**COMMUNE DE DAIGNY**

**Demandes de permis de construire une centrale photovoltaïque au sol, en 2 parties, sur le territoire de la commune de DAIGNY, au lieu-dit Les grands Triots. Projet porté par les sociétés Daigny PV1 et Daigny PV2 appartenant à la société TSE**

**ENQUÊTE PUBLIQUE**

Rapport d'Enquête,  
Conclusions et avis  
du commissaire enquêteur

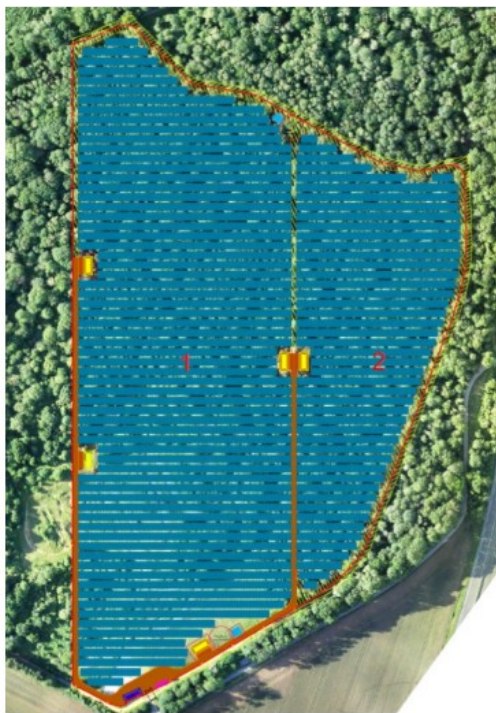
L'article L111-6 du code de l'urbanisme indique :

*En dehors des espaces urbanisés des communes, les constructions ou installations sont interdites dans une bande de 100m de part et d'autre de l'axe des autoroutes, des routes express et des déviations au sens du code de la voirie routière, et de 75 m de part et d'autre de l'axe des autres routes classées à grande circulation.*

Je recommande de vérifier la compatibilité du projet avec l'article cité ci-dessus, ou de communiquer le document des services de l'état qui permettrait de déroger à cette règle.

Ce point dépend exclusivement du classement de la RN58 en route à grande circulation (d=75m) ou en voie express (d=100m).

Pour répondre à l'article L111-6 et à la compatibilité de notre projet avec le Règlement National de l'Urbanisme, nous avons modifié le design comme indiqué ci-dessous sur toute la partie Est du projet. Un recul d'une distance de 100 m par rapport à la RN58 est appliqué.

La surface du projet étant diminuée, les impacts environnementaux sont de fait réduits. L'ensemble des mesures environnementales ne sont néanmoins pas modifiées.

La réponse apportée solutionne le problème évoqué et montre que TSE prend en compte cette observation et se met en conformité avec cet article du RNU.

Projet modifié avec 100 m de recul par rapport à la RN58

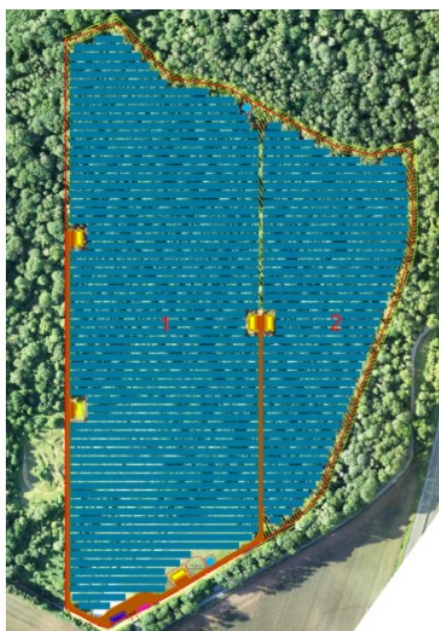
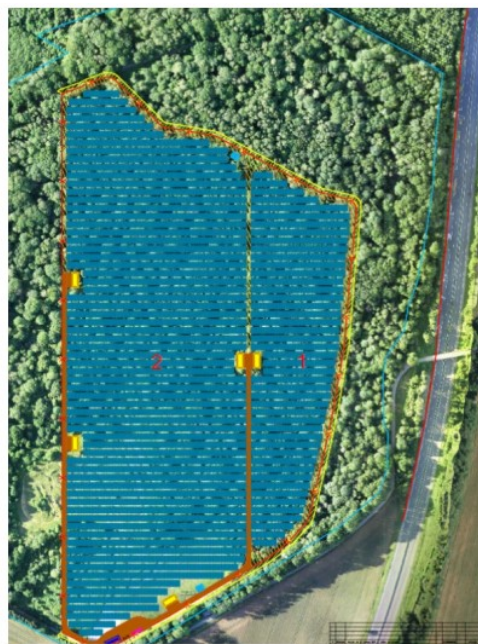
- TSE a décidé de modifier le tracé de la partie EST du parc longeant l'autoroute (classée voie express) pour respecter la distance de 100m entre le parc et l'axe de l'autoroute tel que l'exige le RNU.
